Important quality relevant information

Janoschka Janoschka Deutschland GmbH Maltweg 1 77971 Kippenheim, Germany Tel.: (+49) 07825 / 949-0 Fax: (+49) 07825 / 2306	Customer: SIG Combibloc GmbH / DE Job Title: N-A MANQUEHUITO Pinacolada 1,5L Keyline Nr: cb4 1500ml / 597 782 Job Size: +395.8mm x +278.mm	Process: Tiefdruck Cust Ordnr.: 51662245 Repro-AV: DARNOLT (tel: 223) Operator: ABS Data Nr.: 154	Janoschka Nr. C100227586 Version 1 16.02.2023	Approval Although this design has been checked in compliance with our quality procedures, errors can occur. It is the customers responsibility to check this design for content, size, layout and colour separation before final approval to print. Output by: ashaikh Internal Approval Signature: Customer Approval Signature: <i>for p.l.c.</i> 22-02-23	multicolor-proof

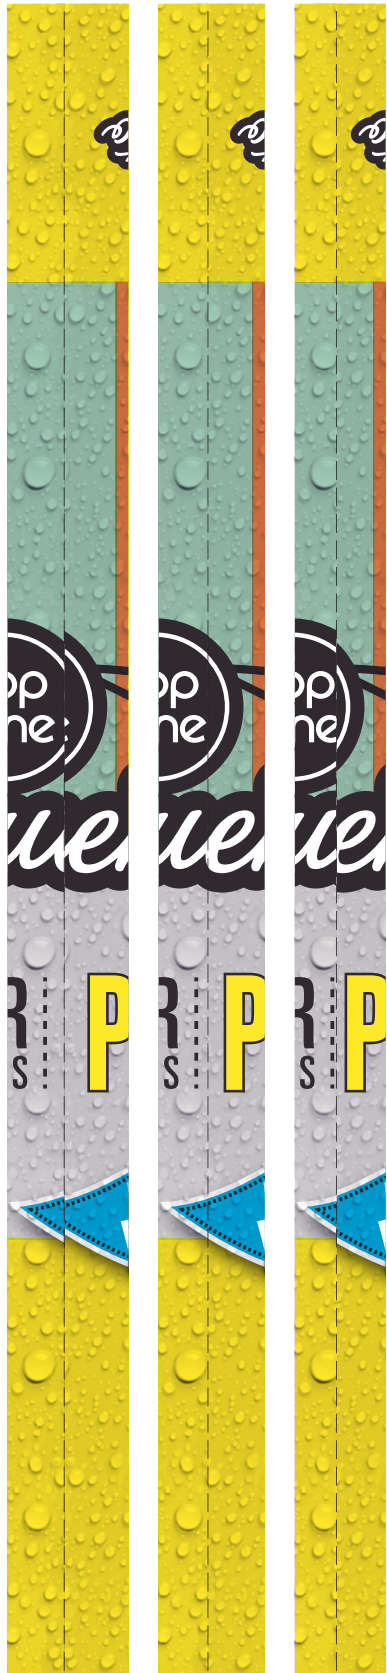
- ☒ 1. Mehrfarbig aufgebaute Texte (positiv und / oder negative Text)
Multicoloured / composed text (positiv and / or negativ text)
- ☒ 2. Unter- / Überfüllungen nicht gemäß Leitfaden
Trapping not according to guideline
- ☐ 3. Aufbau Fläche / Bild nicht gemäß Leitfaden
Composition of flat area / Image not according to guideline
- ☐ 4. Druckfreie Fläche nicht gemäß Keyline
Printed free areas not according to keyline
- ☒ 5. Texte verlaufen über die Rückenart
Text is placed on the sealing area
- ☐ 6. Erstdruckender Ton für Fläche
First printing tone for area
- ☐ 7. EAN Code nicht gemäß Leitfaden
Barcode not according to guideline
- ☒ 8. Linienstärke und / oder Schriftart nicht gemäß SIG Leitfaden
Line width and / or font style not according to guideline

Possible longitudinal seam tolerance
in bulk production

Maximum
tolerance
into left
direction ←

Maximum
tolerance
into right
direction →
